**Räddningstjänsten
Östra Götaland**

Yttrande gällande "Boverkets förslag till föreskrifter och allmänna råd om säkerhet vid händelse av brand i byggnader".

Diarienummer 6640/2022

5 kap. 41 § Fasader.

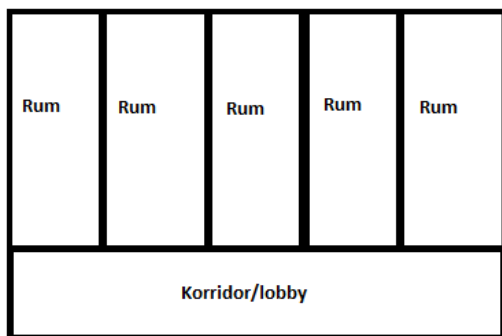
Boverket bör ställa högre krav på alla fasader som är svåråtkomliga för utvändigt släckinsats vilket generellt kan förväntas vara byggnader högre än 23 meter och sådana fasader som vetter mot en yta

där räddningstjänsten inte kan arbeta med höjdfordon. Exempel på det senare är innergårdar, markytor med dålig bärlighet eller som rent av utgörs av hav eller annat vattendrag. Liknande krav finns implicit i dagens byggregler när man nyttjar SP Fire 105 eftersom att kravnivån för risken för utvändig spridning är högre vid fler än 8 våningar men bör alltså utökas till alla fall där utvändig släckning inte kan genomföras.

7 kap. 12 §

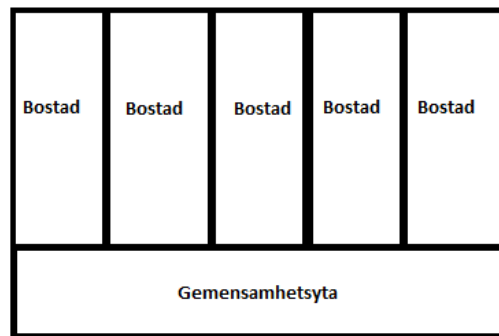
Skrivningen i punkten 1 anger att en sådan dörr ska vara tillgänglig inom verksamheten vilket medför, såvitt vi kan tolka det hela, att det alltså inte längre är varje enskild bostad/rum som ska ha tillgång till en dörr direkt till det fria. Det räcker istället med att det inom verksamheten, exempelvis från lobby/utanförhängande korridor i Vk4 eller gemensamhetsytan i Vk5B finns en dörr direkt till det fria. Se bild nedan.

Vk 4, en och samma verksamhet. Varje rum har dörr till korridor/lobby och därifrån finns en enda dörr till det fria. Är detta ok?

Vk 5B, en och samma verksamhet. Varje bostad har dörr till gemensamhetsytan och därifrån finns en enda dörr till det fria. Är detta ok?

Om det är rätt tolkat avstyrker RTÖG denna utformning. Vi ser ett behov av att ha tillgång till minst två av varandra oberoende utrymningsvägar vid denna typ av utformning. I Vk5B bör det även finnas en viss hotbild att ta hänsyn till för personal, men det får antas att Arbetsmiljöverket uppmärksammar detta
